**DEMANDE DE RENSEIGNEMENTS N° 1 DE LA RÉGIE DE L'ÉNERGIE (LA RÉGIE) RELATIVE À LA  
DEMANDE DE REMPLACEMENT DES SYSTÈMES DE CONDUITE DES RÉSEAUX (SCR) DE  
TRANSPORT ET DE DISTRIBUTION D'ÉLECTRICITÉ (LE PROJET SCR)**

**DEMANDE AMENDÉE**

(ii) La figure 3 présente la « *Représentation de la ligne du temps globale du projet SCR* » :

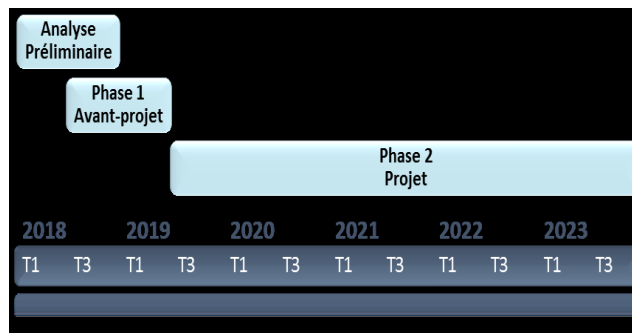
Selon la preuve déposée en juin 2018, la Régie comprend que la phase d'avant-projet débutée en 2018 se poursuivra et s'achèvera en 2019. Elle comprend également que les Demandeurs déposeront « *avant la fin des travaux d'avant-projet* » les coûts finaux associés à leurs projets respectifs.

- 2.1 Veuillez indiquer si la ligne de temps globale du Projet SCR présentée à la référence (ii) est à jour en date de décembre 2018.
- 2.2 Veuillez préciser à quel moment les Demandeurs prévoient déposer les coûts finaux associés à leurs projets respectifs d'ici à la fin des travaux d'avant-projet.
